高浜発電所第1、2号機審査資料	
資料番号	1 改2
提出年月日	2023年5月9日

高浜発電所1号機及び2号機
設計及び工事計画認可申請の概要
(1、2号機 使用済燃料ピットの未臨界性評価変更)

【審査会合における指摘事項の回答】

2023年2月16日実施の審査会合における指摘事項の回答

臨界実験ベンチマークの内訳と取扱いの変遷

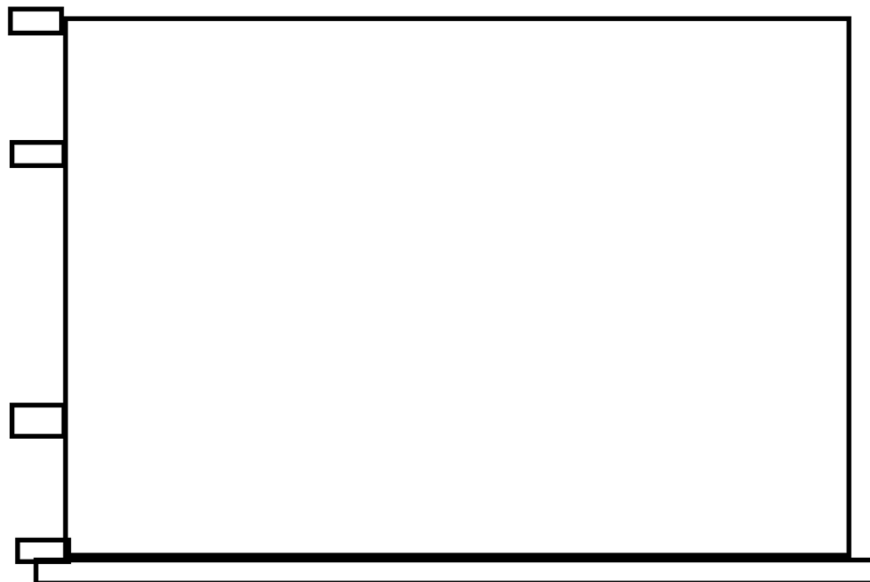
- [コメントNo.1] 塩素を含む体系のベンチマーク結果の本評価における
扱いについて説明すること。 . . . 3
- [コメントNo.2] 部分水位で臨界となる臨界実験の体系詳細と本評価 . . . 5
に展開した際の見解を示すこと。
- [コメントNo.3] 冠水～水位1000mmまでの製作公差による不確定性 . . . 9
を説明すること。

- 既工認にて実施していた□ケースに加え、設置許可ではFPを含むウラン燃料及び塩素を含む体系のベンチマークを追加で実施し許可を得ていたが、塩素を考慮しない体系に変更することとしたことから、塩素を含む体系の臨界実験をベンチマーク数から除外することとし、また、低水位時における計算コードの適用妥当性の確認結果を拡充するため、許可時には参考として示していた低水位時相当のEALFとなる臨界実験□ケースを追加予定。
